## Keuringsverslag van een elektrische laagspanning- en zeer lage spanningsinstallatie

NIET CONFORM

Straatnaam	Oeverstraat
Huisnummer	21
Busnummer	C
Postcode	9140
Gemeente	Temse
Land	België

Controlebezoek van een huishoudelijke installatie volgens (KB 08/09/2019) - AREI Boek 1- 6.5. en 4.2.4.3.

Afbeelding schakel- en verdeelbord:

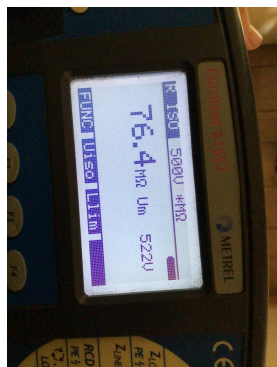
I1.01 Eéndraadschema van de installatie is te voorzien en/of te vervolledigen. (Boek 1 Afdeling 2.12 - 2.13 en 3.1.2 en 9.1.2)

I1.02 Situatieschema van de installatie is te voorzien en/of te vervolledigen. (Boek 1 Afdeling 2.12 - 2.13 en 3.1.2 en 9.1.2)

I5.02.01 Elke elementaire stroombaan moet met een hoofdletter aangeduid worden. Elk lichtpunt, contactdoos, moeten genummerd worden in volgorde gezien vanaf de beschermingsinrichting tegen overstroom. (Boek 1 onderafdeling 3.1.2.1.)

I5.13 De nominale spanning dient duidelijk vermeld te worden op een oordeelkundig gekozen plaats. (Boek 1 Onderafdeling 3.1.3.3.)

nota/note 18 De elektrische installatie is grondig na te zien en conform te maken volgens de voorschriften van het AREI boek 1.
